改善箇所説明図

対象部位

後前軸の左右2ヶ所
(左図は後前軸左を表す)

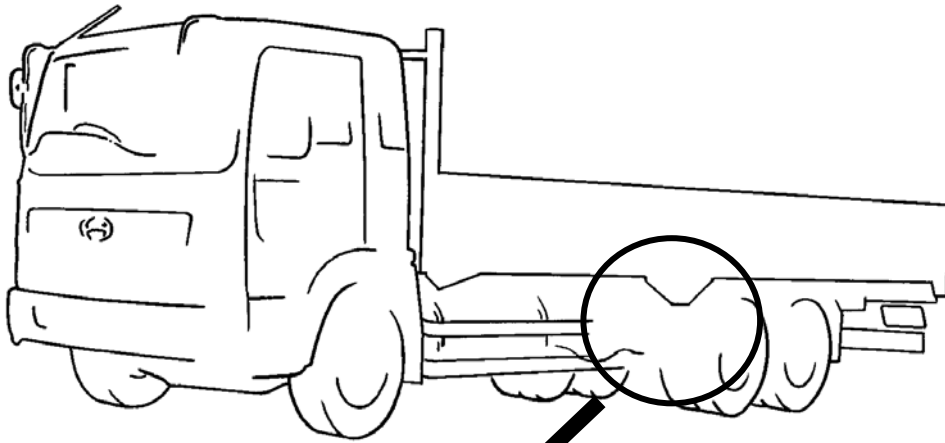
基準不適合発生個所

後前軸の駐車ブレーキ（ホイールパーキングブレーキ）用エア配管（ナイロンチューブ）の取り回しが不適切なため、厳寒時、配管等に付着した雪が凍結して氷塊となり、ナイロンチューブに大きな荷重がかかることがある。そのため、ナイロンチューブが折損してエアが漏れ、走行中に駐車ブレーキが作動し、最悪の場合、後輪がロックするおそれがある。

全車両、当該ナイロンチューブを対策品と交換するとともに取り回しを適切な位置に変更する。

識別；ネームプレートの車両後方上側の取付ビス頭部に黄色ペイントを塗布する。
